## **Bisher bekannte Feldabhilfen Opel Insignia**

**Stand 25.09.2009**

**I**

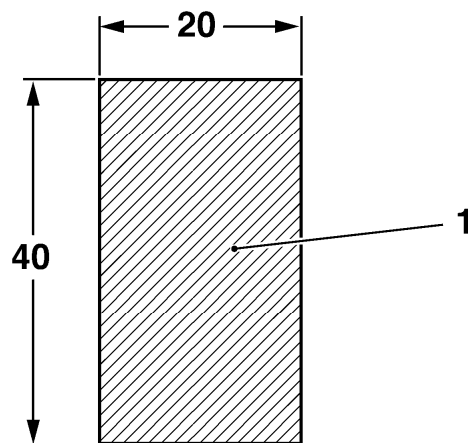
### Abhilfe E0002510:

Im Fall einer Kundenbeanstandung sind die beiden mittleren Befestigungsclips der hinteren Laderaumabdeckung mit Schaumstoffstreifen zu bekleben.

1. Hintere Laderaumabdeckung ausbauen
  - Laderaumabdeckung ausclipsen (4x).
2. Schaumstoffstreifen zuschneiden (Bild I, 1).
  - 2x Schaumstoffstreifen aus Dämpfungsstreifen Kennzeichen auf das Maß 20x40 mm zuschneiden.

**II**

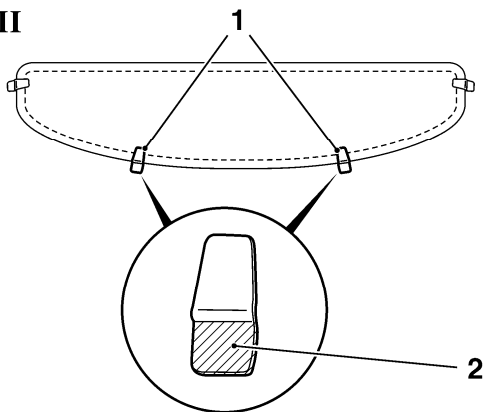
3. Schaumstoffstreifen aufkleben (Bild II, 2).
  - Schutzfolie von Schaumstoffstreifen abziehen.
  - Schaumstoffstreifen auf Vorder- und Rückseite der beiden mittleren Halteclips der hinteren Laderaumabdeckung aufkleben (Bild II, 1).
